泊発電所3号炉

基準津波に関する指摘事項に対する 検討状況について

日本海東縁部に想定される地震に伴う津波・
地震に伴う津波と地震以外の要因に伴う津波の組合せ

令和5年11月1日
北海道電力株式会社

茶津入構トンネル及びアクセスルートトンネルの概要

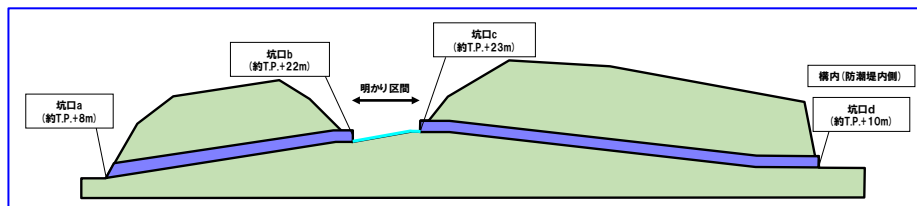
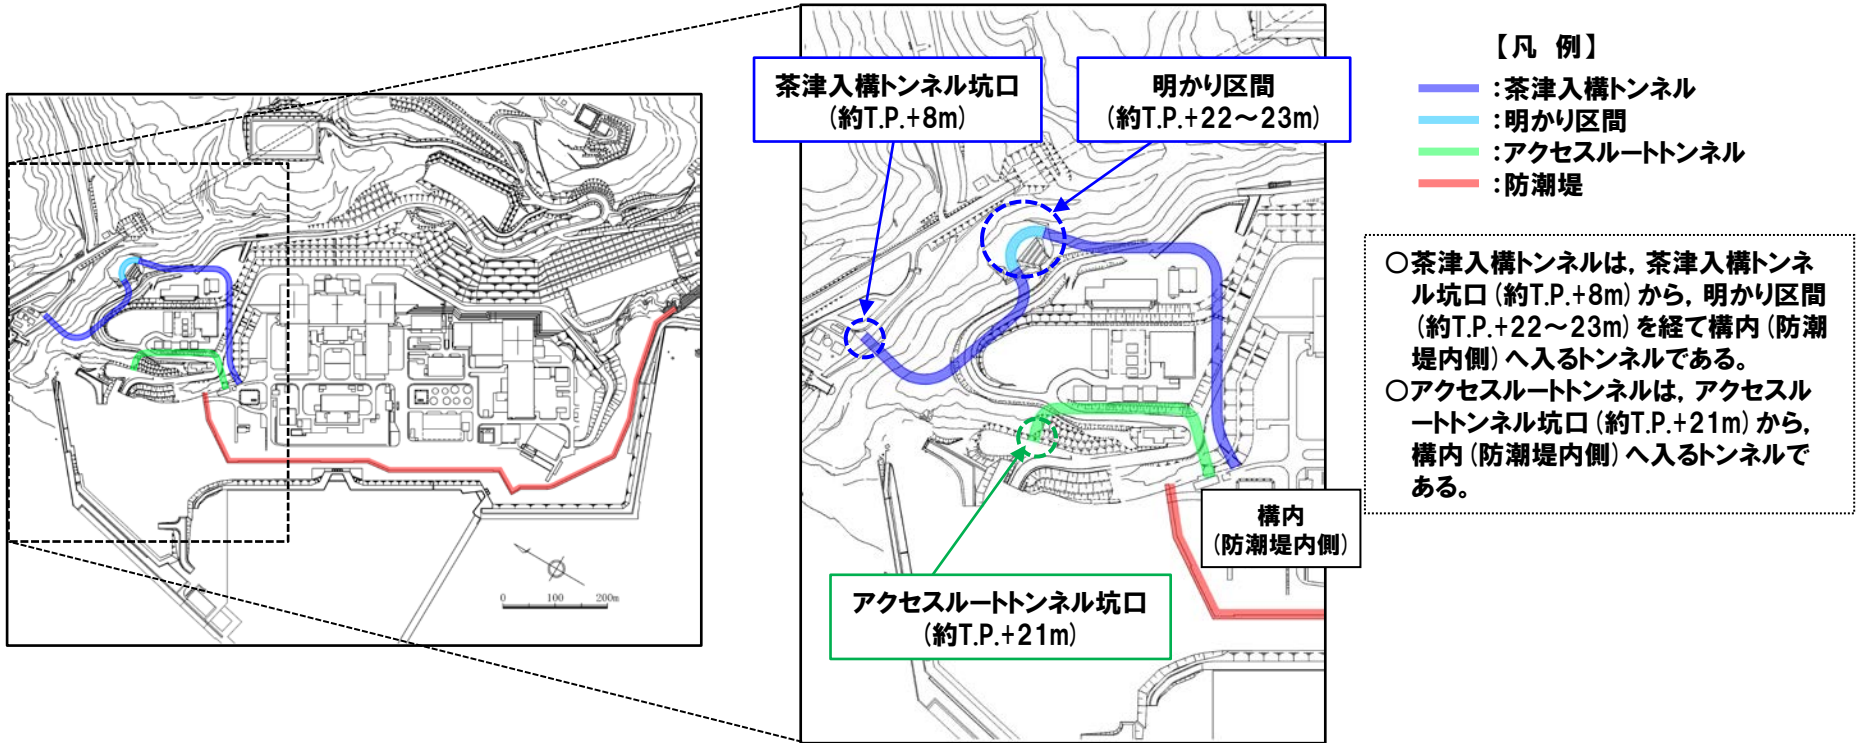
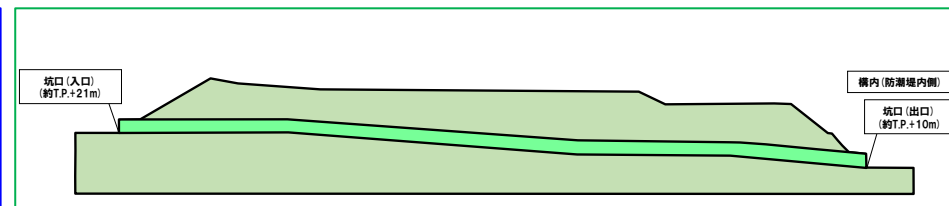
残されている審査上の論点	指摘事項 No.	指摘事項	検討状況
7'	28	敷地外から敷地内へのアクセス道路については、計画内容によっては、当該道路が津波侵入経路となり基準津波策定における評価点の追加が必要になることも考えられるため、今後、アクセス道路の計画に基づき、津波評価への影響を説明すること。	<p>○泊発電所の構内（防潮堤内側）へのアクセスには、茶津入構トンネル・アクセスルートトンネルを設置する計画である。</p> <p>○以下の検討を実施済みであり、現在、資料化中である。</p> <p>➢ これらのトンネル坑口から津波が流入しないことを示すため、泊発電所の波源の特徴（水位上昇側）を踏まえたうえで、これらのトンネルに対して影響の大きい波源を選定する。</p> <p>➢ 前回審査会合（令和5年10月20日）における組合せ評価結果より、茶津入構トンネル及びアクセスルートトンネルの水位上昇メカニズムを分析し、そのうえで前回審査会合（令和5年10月20日）の選定方法を用いて、網羅的に波源を選定する。</p>
	30	茶津入構トンネルの入口、明かり区間の出入口、アクセスルートトンネルの入口等の評価点について、日本海東縁部に想定される地震に伴う津波と陸上地すべり（川白）による津波との組合せを考慮した基準津波の波源の選定を説明すること。	<p>○上記において選定した茶津入構トンネル及びアクセスルートトンネルの最大ケースを、前回の審査会合（令和5年10月20日）において示した「敷地に対して大きな影響を及ぼす波源」に追加する予定である*。</p> <p>*茶津入構トンネル及びアクセスルートトンネルの最大ケースは、前回の審査会合（令和5年10月20日）において示した「敷地に対して大きな影響を及ぼす波源」と異なる波源となるため。</p>

○泊発電所の構内（防潮堤内側）へのアクセスには、茶津入構トンネル及びアクセスルートトンネルを設置する計画である（下図参照）。
